安徽辉隆中成科技有限公司  
磷酸一铵技改配套项目

# 安全验收评价报告

(报批稿)

根据 2024 年 6 月 12 日，合肥市应急管理局组织的安徽辉隆中成科技有限公司磷酸一铵技改配套项目安全生产许可现场核查，本公司根据问题清单对磷酸一铵技改配套项目安全验收评价报告进行了修改。问题隐患整改及报告修改情况说明如下。

### F6.28 安全设施竣工验收现场整改

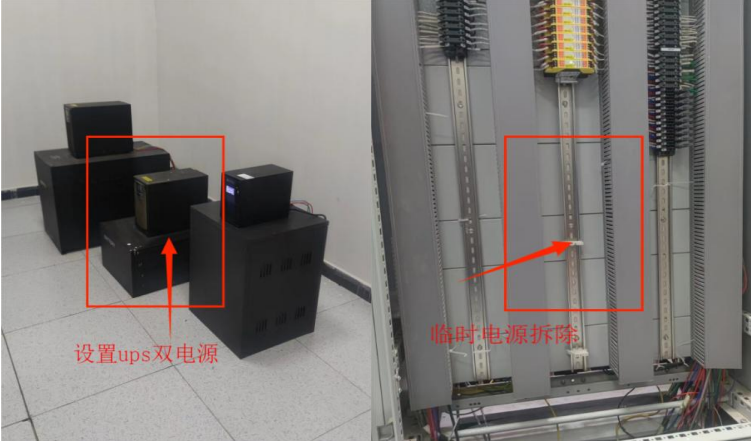
序号	存在隐患/问题	整改照片
1	2#混酸槽接地线未有效连接	<p style="text-align: center;">整改照片</p> <p style="text-align: center;">2#混酸槽接地线已有效连接</p> 
2	成品库堆放不符合相关规范，堵塞通道	<p style="text-align: center;">已将成品库货物按规定堆放</p> 
3	控制室 GDS 布点图热风炉点数与现场不一致	<p style="text-align: center;">已在控制室 GDS 布点图增加可燃气体探测器，与现场保持一致</p>

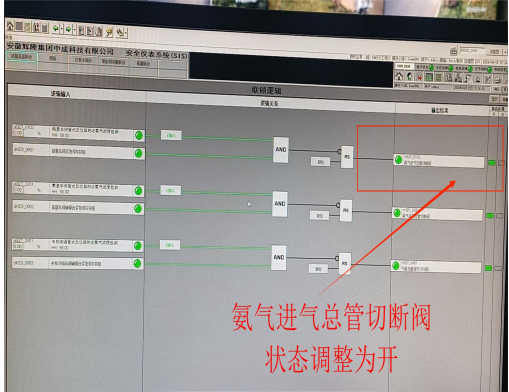
<p>8</p>	<p>机柜间 SIS 系统未设置双 UPS 电源，SIS 机柜有临时用电插座板。</p>	<p>机柜间 SIS 系统已设置双 UPS 电源；拆除了临时用电插座板</p> 
<p>9</p>	<p>盐酸吸收装置区有毒气体检测器腐蚀严重，有部分检测口堵塞。</p>	<p>已将盐酸吸收装置区腐蚀的有毒气体检测器进行检修更换</p> 
<p>10</p>	<p>氯基复混肥热风炉燃气总管阀组处缺少可燃气体探测器。</p>	<p>已在氯基复混肥热风炉燃气总管阀组处增加可燃气体探测器</p>

### F6.31 现场核查问题清单提出的现场整改照片

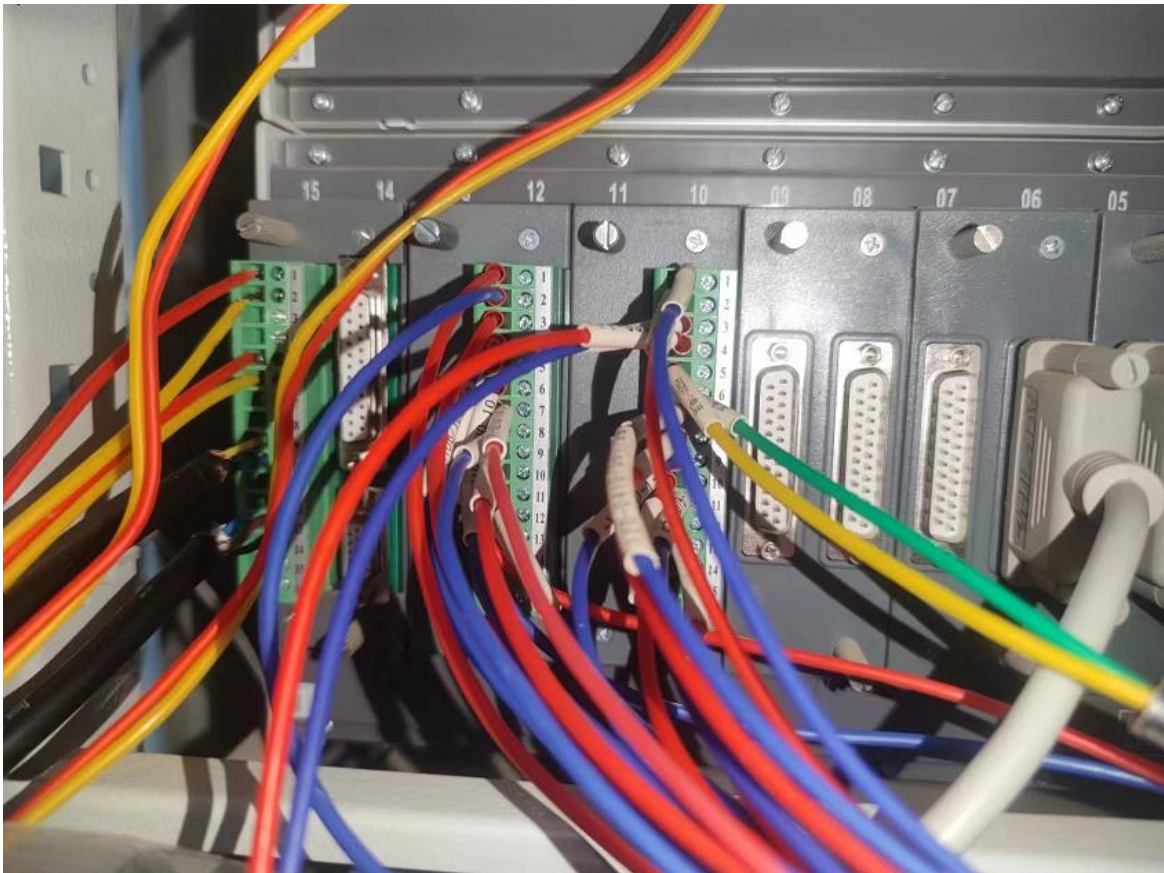
序号	现场核查发现的问题隐患	问题隐患整改及报告修改情况
(一) 评价报告		
1	细化生产工艺的描述及工艺参数控制阈值。	已细化生产工艺描述及工艺参数控制阈值，见第二章 2.2.5 节相关工艺流程描述。
2	核实压力、温度、液位等检测、安全阀、可燃气体/有毒气体探测器等安全设施数量和报警、联锁阈值、SIS 联锁回路与设计的一致性。	已核实报告里压力、温度、液位等检测、安全阀、可燃气体探测器等安全设施的数量为实际数量。其报警、联锁阈值、SIS 联锁回路与设计变更一致。
3	补充试生产期间工艺参数调整的设计单位变更文件；完善安全设施统计表。	①已补充试生产期间工艺参数调整的设计单位变更文件，见附件 F6.12。 ②已复核安全设施一览表中的安全设施数量，完善了安全设施一览表，见表 7-10。
4	完善主要负责人、安全管理人员学历、资质和特种作业人员持证的符合性检查；补充完善法定检测设施情况一览表。	①已核实主要负责人蔡鹏为中级注册安全工程师（化工安全），学历符合要求。 ②安全部长韩二民为化学工程与工艺专业（本科），专职安全员学历证书见附件 F6.15，经核实，学历专业符合要求。 ③已核实报告中特种作业人员的证件在有效期内，且已及时复审，见表 7-15。
5	完善试生产、安全设施竣工等情况说明。	①已完善试生产情况说明，见第七章 7.2.1 节：三、试生产（使用）情况。 ②已完善对于安全设施竣工情况的核查说明，见第八章 8.4 节相关内容及检查表。
6	完善总平面布置图、竣工图、SIS 调试记录、应急预案演练等附图附件。	①已完善总平面布置图、竣工图，见附件 F1 附图。 ②已补充部分 SIS 调试记录，见附件 F6.14。 ③已补充完善应急预案演练的相关附件，见附件 F6.21。
(二) 现场		
1	检维修场所未挂牌标识。	检维修场所已挂牌标识，划分警戒区，见附件 F6.31 序号①整改照片。
2	中和工序二楼（涉氨场所）有固定岗位（现场中合度分析）、应拆除。	中和工序二楼（涉氨场所）的固定岗位（现场中合度分析）已拆除。见附件 F6.31 序号②整改照片。
3	专篇中要求 DCS 系统的控制及关键 I/O 卡冗余配置，但现场未见。	现场已增加 DCS 系统的控制及关键 I/O 卡冗余配置。端子板为冗余端子板，10、11 互为冗余；12、

13 互为冗余。见附件 F6.31 序号③整改照片。
4	一氧化碳和氨有毒气体检测器校准证书量程与现场不一致。缺少部分用于有毒、腐蚀性介质的压力表检定证书。	现场的一氧化碳和氨有毒气体检测器的量程已调整为校准证书的量程，见附件 F6.31 序号④整改照片。 缺少的部分有毒、腐蚀性介质的压力表检定证书已于 2024 年 6 月 20 日检定，检测台账见表 7-8。
5	硫基中和反应器进氨处防爆仪表备用口封堵不规范。	硫基中和反应器进氨处防爆仪表备用口已规范封堵，见附件 F6.31 序号⑤整改照片。
6	气氨管道（FV0404 阀组、硫基管式反应器前）的管道法兰螺栓为单头螺栓，与设计文件（双头螺柱）不符，未见设计变更。	气氨管道（FV0404 阀组、硫基管式反应器前）的管道法兰螺栓已改为双头螺柱，见附件 F6.31 序号⑥整改照片。
7	中和工序旋风分离器进口法兰漏液（冷凝水）。	中和工序旋风分离器进口法兰漏液（冷凝水）处已维修，不再漏液。见附件 F6.31 序号⑦整改照片。
8	中和工序气氨入口管道振动，应分析原因，并采取有效措施。	中和工序气氨入口管道振动，企业已分析原因后增加固定支撑，减少振动。见附件 F6.31 序号⑧整改照片。
9	生产区域内光伏设施需拆除。	生产区域内光伏设施已拆除，见附件 F6.31 序号⑨整改照片。

①检维修场所已挂牌标识，划分警戒区。

②中和工序二楼（涉氨场所）的固定岗位（现场中合度分析）已拆除。

③现场已增加 DCS 系统的控制及关键 I/O 卡冗余配置。端子板为冗余端子板，10、11 互为冗余；12、13 互为冗余。

④一氧化碳和氨有毒气体检测器校准证书量程已调整与现场一致。
